#### 4.2 採泥調査による対比

## 4.3. 既存地質文献との対比

## 5. 検討結果

図-4.4 大間海脚付近 音波探査記録と採泥試料分析結果 (St. 2)

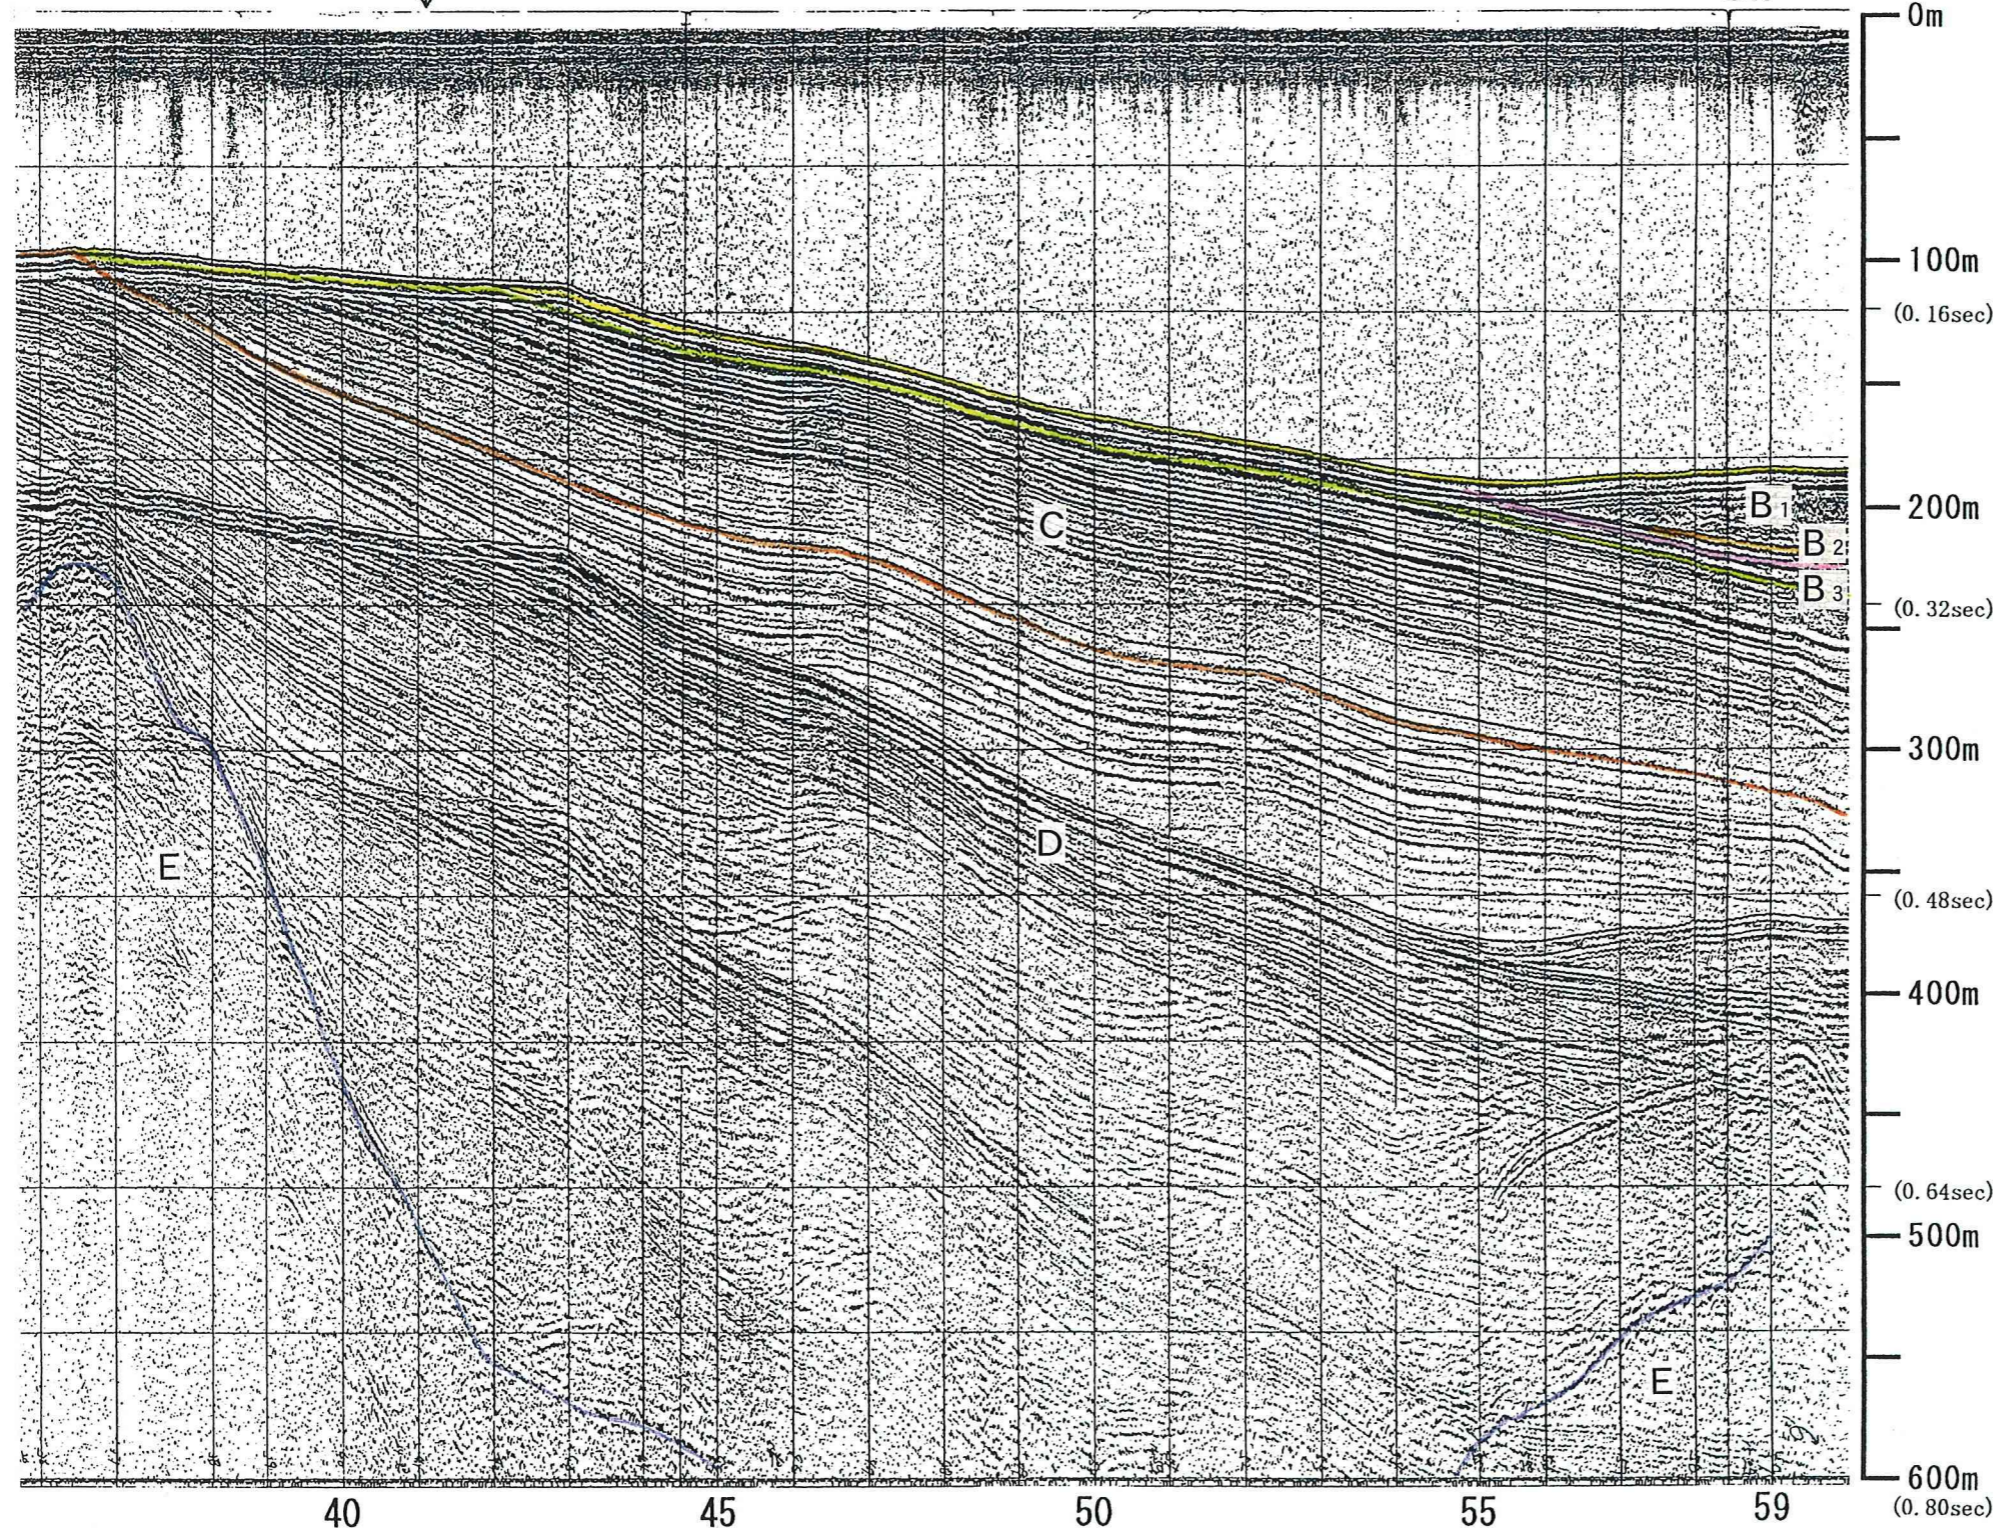
大間海脚付近の音波探査測線と採泥位置を図-4.3に、音波探査記録と採泥試料の分析結果を図-4.4及び図-4.5にそれぞれ示す。

採泥点 St.2 においては、海底にC層が分布する地点で採泥しており、鮮新世～前期更新世の時代を示すナンノ化石及び珪藻化石を得ている。採泥点 St.4 においてもほぼ同様の結果を得ている。これらの結果から、C層を鮮新世～前期更新世の地層に対比している。

図-4.5 大間海脚付近 音波探査記録と採泥試料分析結果(St. 9)

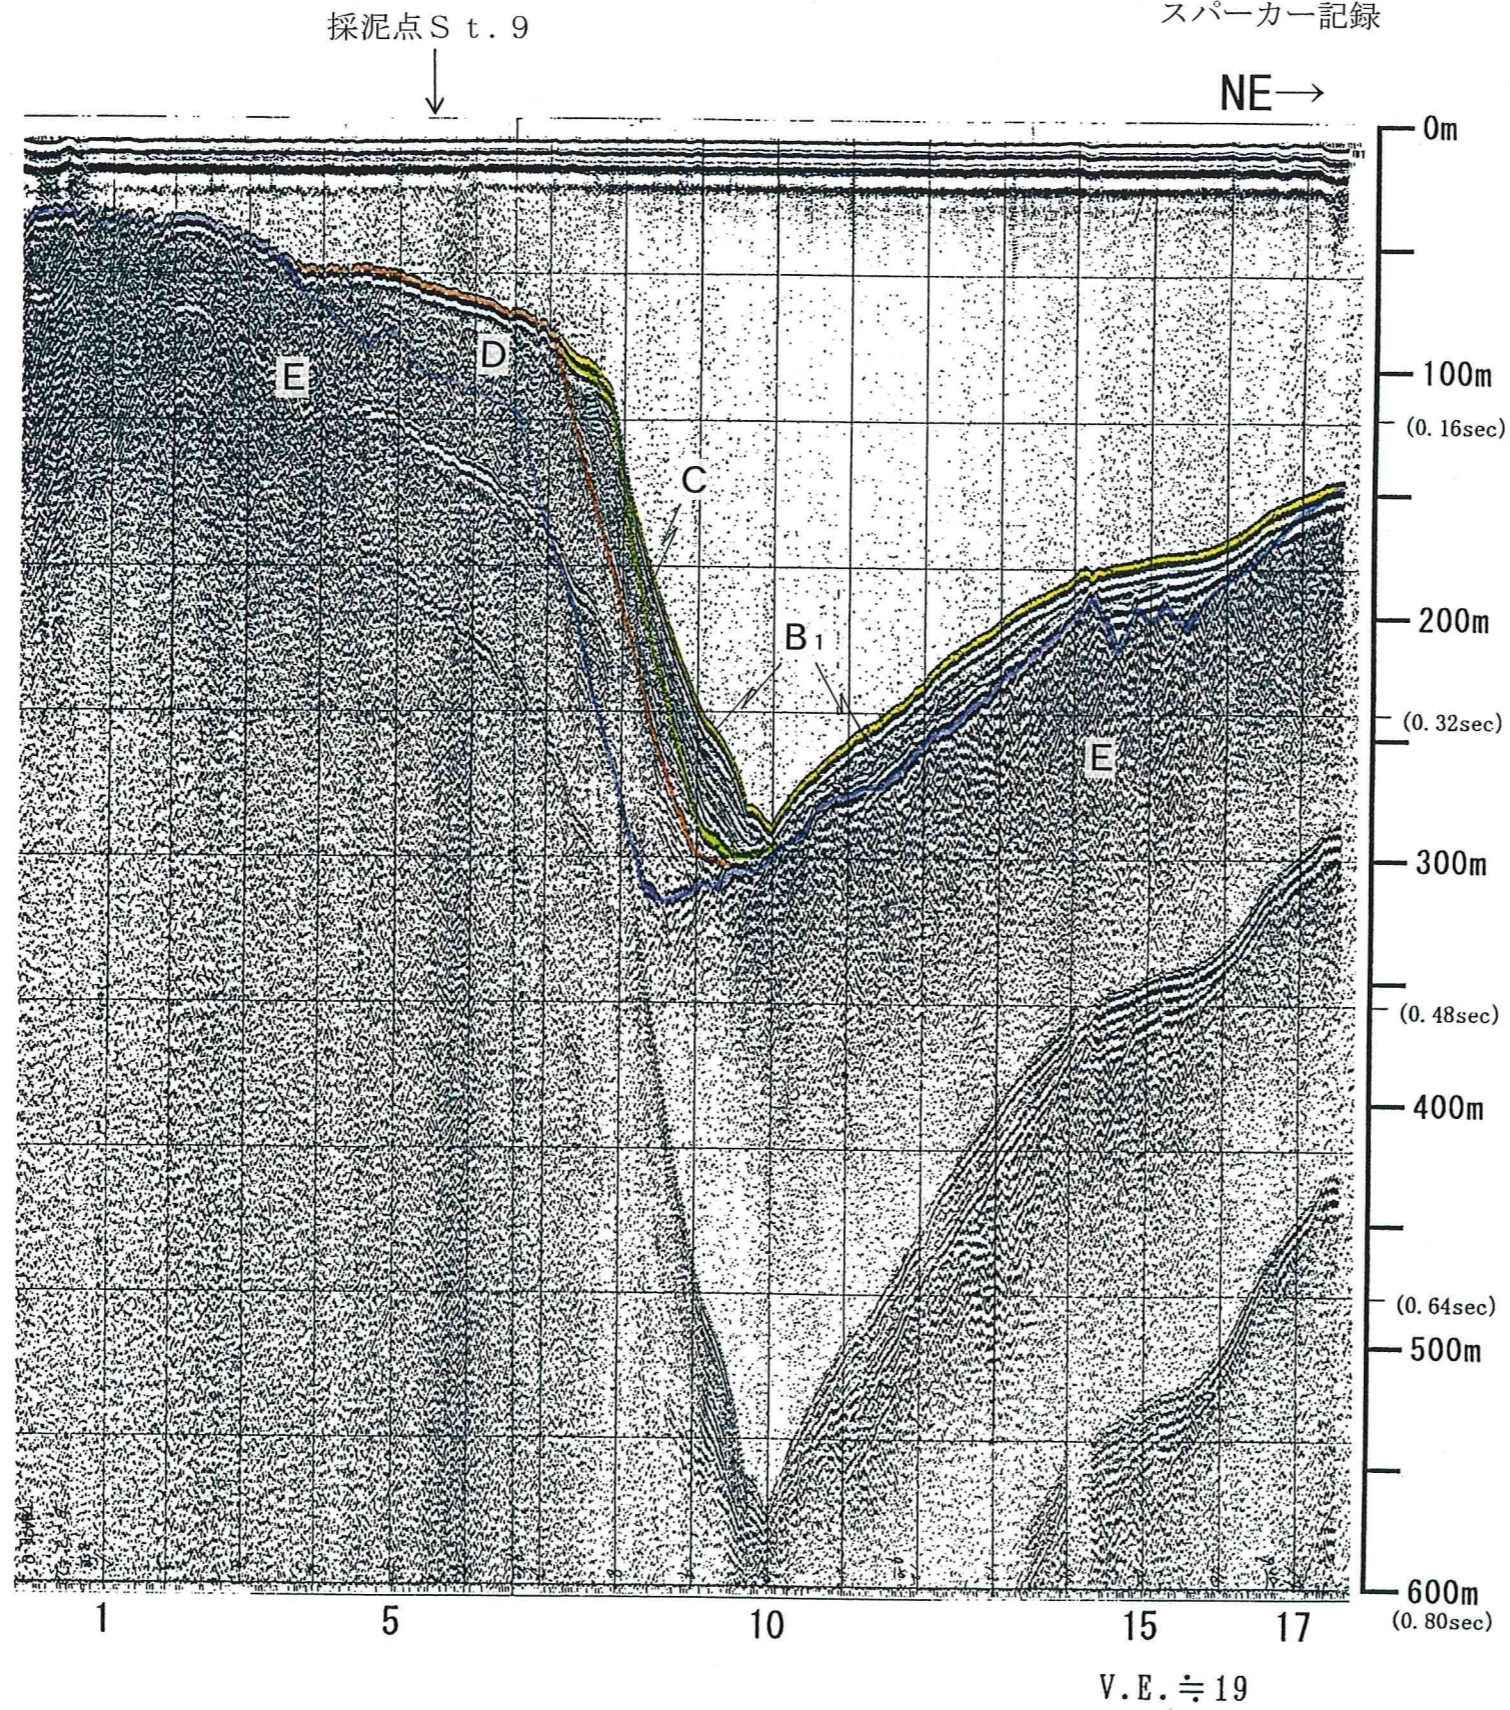
採泥点 St.9 においては、海底にD層が分布する地点で採泥しており、鮮新世の時代を示すナンノ化石を得ている。この結果から、D層を鮮新世の地層に対比している。

図-4.7 平館海峡付近 音波探査記録と採泥試料分析結果(S.7)

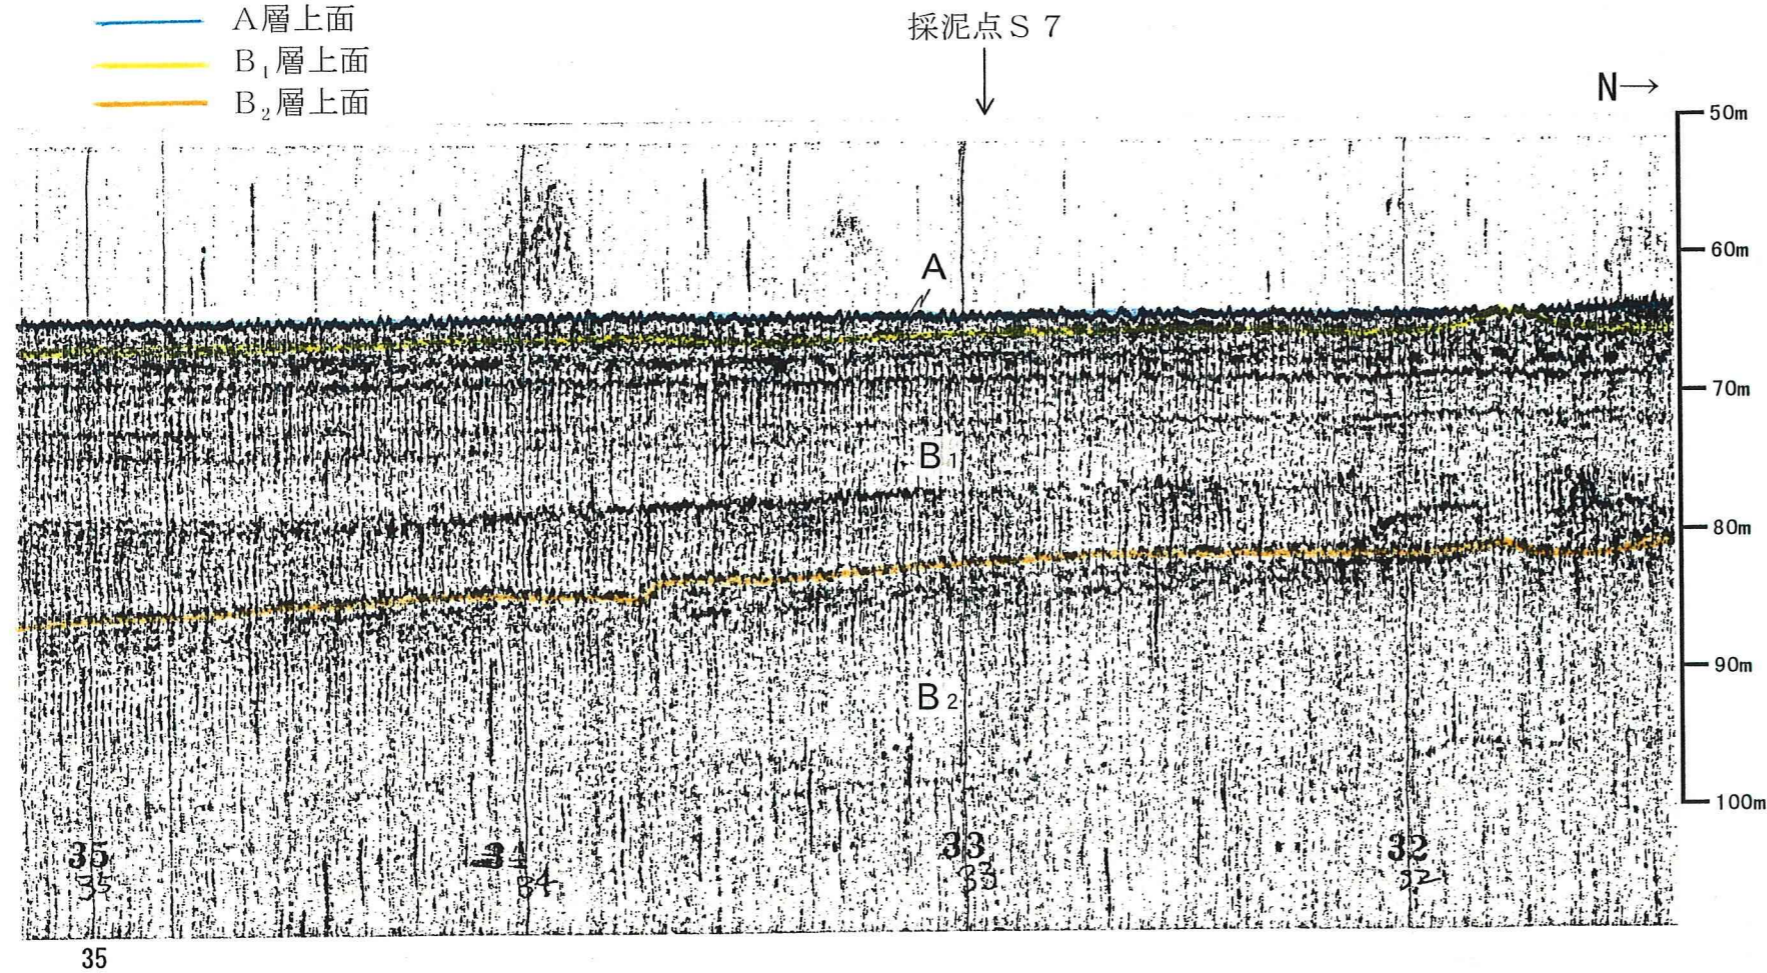
平館海峡付近の音波探査測線と採泥位置を図-4.6に、音波探査記録と採泥試料の分析結果を図-4.7にそれぞれ示す。

採泥点 S.7 の試料から、 $B_1$ 層と考えられる深度の位置で、後期更新世の十和田ビスケット1火山灰層、阿蘇4火山灰層、十和田カステラ火山灰層を得ている。十和田カステラ火山灰層は、町田・新井(1992)<sup>(1)</sup>によると、洞爺火山灰層(約9万年前～約10

万年前)と阿蘇4火山灰層(約7万年前)との間に位置するとされている。採泥点 S.7B でもほぼ同様の結果を得ている。これらの結果から、 $B_1$ 層を後期更新世の地層に対比している。
